Mission régionale d'autorité environnementale
ÎLE-DE-FRANCE

**Avis délibéré
sur le projet d'aménagement du secteur Sud-Ouest
Le Kremlin-Bicêtre (Val-de-Marne)**

**N° APJIF-2025-055
du 18/06/2025**

Illustration 2 : Le projet d'aménagement (étude d'impact, t. 1, p. 15 et 20). À gauche : les cinq lots du secteur (péri-mètres en noir) dont le lot E au sud), à droite : les programmes prévus (légendes ajoutées par la MRAe).

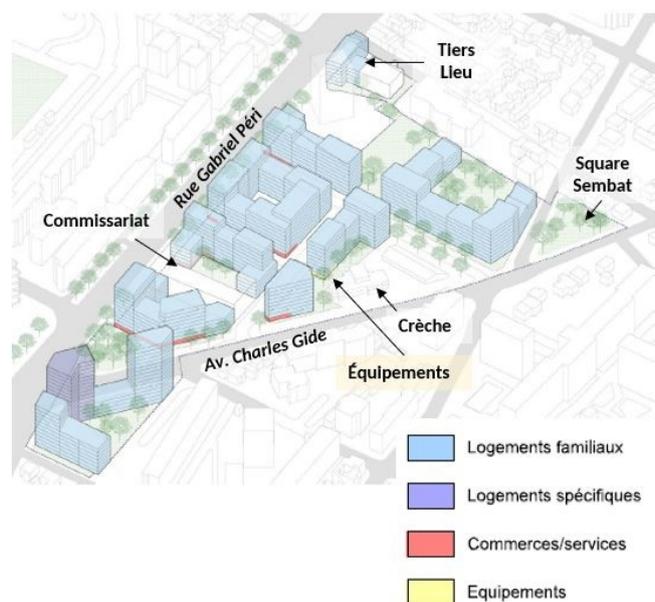
De plus, la description du projet n'est pas aboutie, par exemple, le détail des surfaces de plancher des lots A à D n'est pas indiqué, pas plus que le nombre de stationnements vélos. Les aménagements pour le développement des mobilités actives sont esquissés mais non définis : « parcours piéton à développer » (t. 2, p. 30), les modifications éventuelles des voiries ne sont pas définitives « au regard des résultats des simulations dynamiques concernant le réaménagement du carrefour Malleret Joinville, différentes pistes d'optimisation complémentaire seront à étudier ultérieurement » (t. 2, p. 23). D'autres études incomplètes rendent impossible l'évaluation des incidences du projet sur l'environnement, notamment celles permettant d'étayer le choix des démolitions, développé notamment dans la partie « 3.2 Bilan carbone ».

Certaines parties du projet sont difficiles-à localiser, comme, par exemple, l'extension de la crèche⁸. Il en est de même pour le square Sembat⁹ (cf. localisation par la MRAe dans l'illustration 3). Certaines mises à jour de l'étude d'impact n'ont pas été réalisées après les modifications récentes du projet. L'étude mentionne par exemple : « l'îlot E, initialement prévu en phase 4, pourrait être un des premiers îlots à démarrer compte tenu

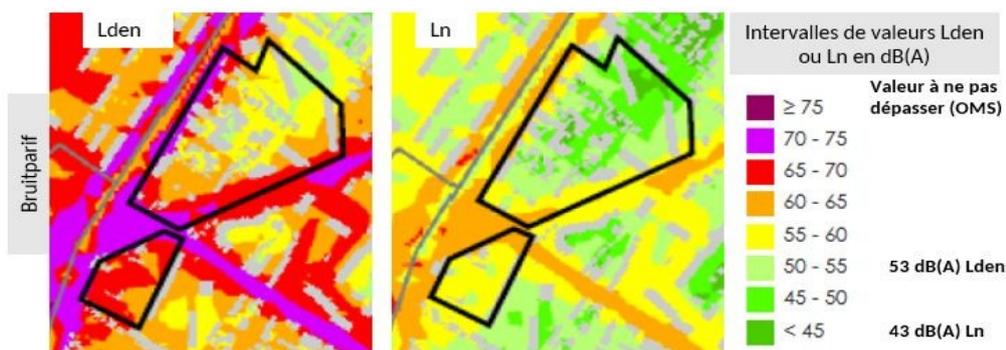
L'Autorité environnementale souligne le manque de rigueur de cette conclusion qui élude le fait que les zones actuellement bruyantes dépassent les seuils réglementaires de 68 et 62 dB(A) respectivement en Lden et Ln.

Les niveaux actuels sont donc par endroits supérieurs au plafond réglementaire.

Dans un souci de protection de la santé humaine, l'Autorité environnementale préconise de se référer aux niveaux retenus par l'Organisation mondiale de la santé (OMS), qui constitue la référence en matière de santé humaine, niveaux au-delà desquels le bruit a un effet néfaste sur la santé. Pour le bruit routier, ces valeurs sont de 53 dB(A) Lden²⁴ et 45 dB(A) Ln. Seules de petites zones peuvent être considérées comme « calmes ».

Illustration 9 : Concentration en dioxyde d'azote (NO₂) dans le secteur projet à l'état initial (étude d'impact, t. 1, p. 92 ; AirParif/MRAE ; étude d'impact, t. 1, p. 99).

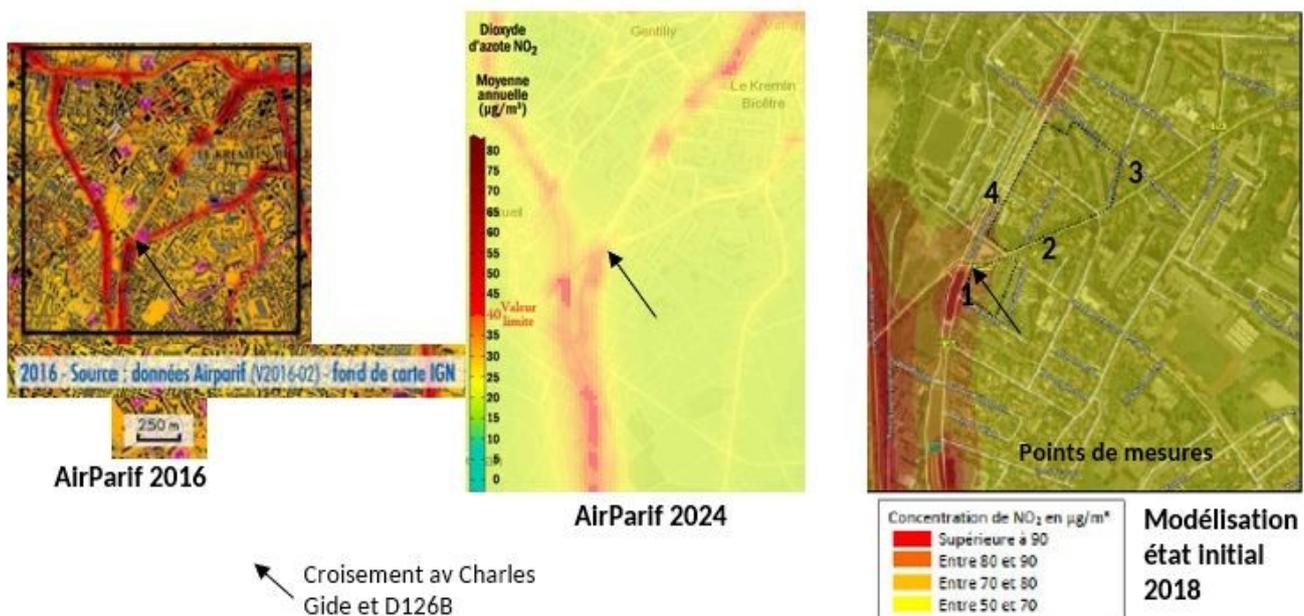
support des modélisations afin d'obtenir les résultats sous forme cartographique, l'illustration 9 montre les résultats pour le NO₂ à l'état initial, il en ressort que l'ensemble du site projet est concerné par un dépassement des valeurs réglementaires (t. 1, p. 90 et suivantes).

(7) L'Autorité environnementale recommande de définir des mesures visant à réduire significativement l'exposition des habitants des futurs logements à des taux élevés de pollution de l'air, en se référant aux valeurs de l'Organisation mondiale de la santé à ne pas dépasser dans l'optique d'une préservation de la santé humaine, et, à défaut, de renoncer à l'implantation de logements et d'hébergements permanents le long des axes les plus pollués.

Illustration 14 : Synthèse des enjeux faune et flore (étude d'impact, t. 1, p. 124, 126 et 130, modifié par la MRAe)

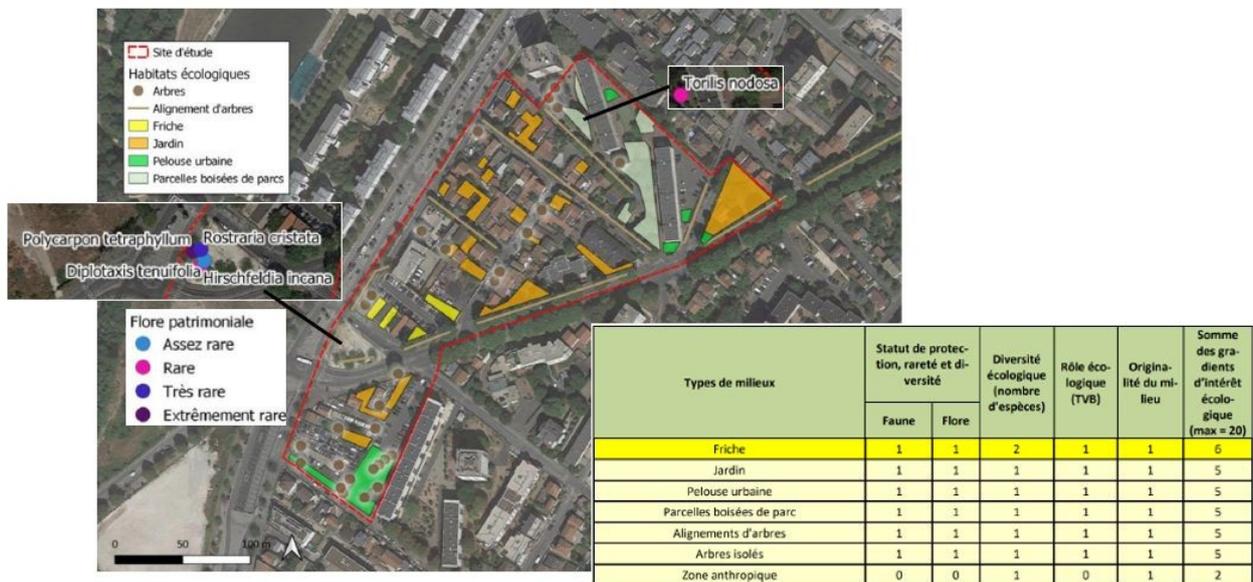
Sur le site, deux espèces de chiroptères sont protégées, ainsi qu'un papillon et huit espèces d'oiseaux, et cinq espèces de végétaux sont patrimoniales (t. 1, p. 126-128). De plus, « une espèce d'oiseau est identifiée comme en déclin en Île-de-France ces 10 dernières années, le Moineau domestique » (étude Faune-Flore, p. 57).

- planifier effectivement les travaux en dehors des périodes sensibles pour la faune et la flore ;
- installer des balisages et des clôtures autour des zones à enjeux écologiques pour éviter toute destruction accidentelle durant les travaux ;
- prévoir des transplantations ou des bouturages pour préserver les espèces végétales patrimoniales ;
- prévoir la présence d'un écologue durant la phase chantier pour coordonner et vérifier la mise en œuvre des mesures de protection de la faune et de la flore, notamment lors des abattages d'arbres.
